制御建屋の安全系監視制御盤への警報設置概要

警報設置の概要	主な変更の内容

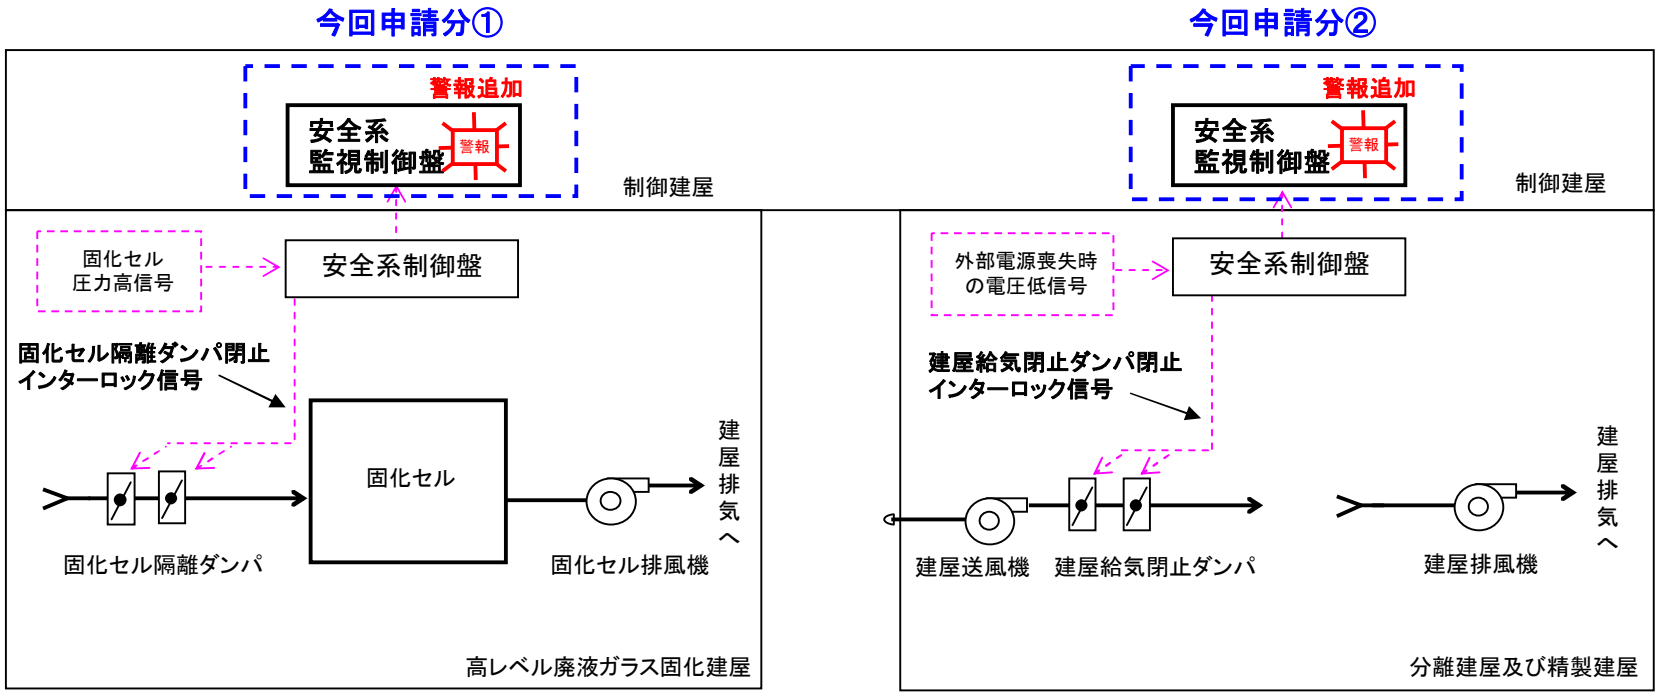
①高レベル廃液ガラス固化建屋において、「固化セル圧力高」が発生した際に、「固化セル隔離ダンパ閉止のインターロック」が作動したことを確実に認識できるよう、制御建屋の安全系監視制御盤に警報を設置する。 ②分離建屋及び精製建屋において、「外部電源喪失時の電圧低信号」が発生した際に、「建屋給気閉止ダンパ閉止のインターロック」が作動したことを確実に認識できるよう、制御建屋の安全系監視制御盤に警報を設置する。
